生産終了予定商品

白金測温抵抗体

形E52-PT
(JPt100仕様のみ)

2003年3月末生産終了予定

異なる特性比較

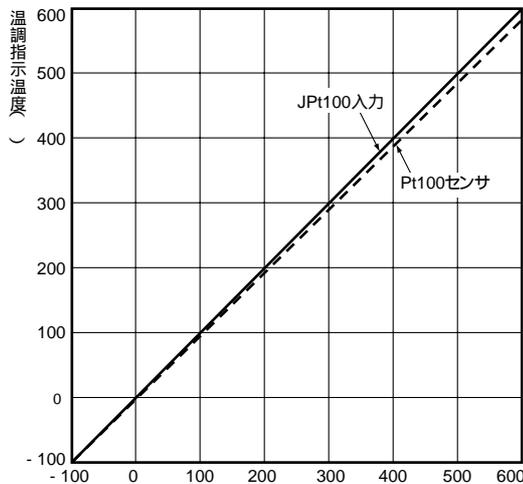
従来の形E52-PT センサを使用していた接続機器に、形E52-P センサをそのまま接続した場合の温度誤差は下記のグラフのとおりです。接続機器を形E52-P センサ用にすれば問題なくお使いいただけます。

例) 100 においては約98.2
400 においては約392.7 となります。

- ・ 温度特性が異なるため、接続する機器の入力種別をJPt100用からPt100用に変更する必要があります。接続機器によっては入力種別が固定の場合がありますので、その場合は機器の変更もお願いいたします。
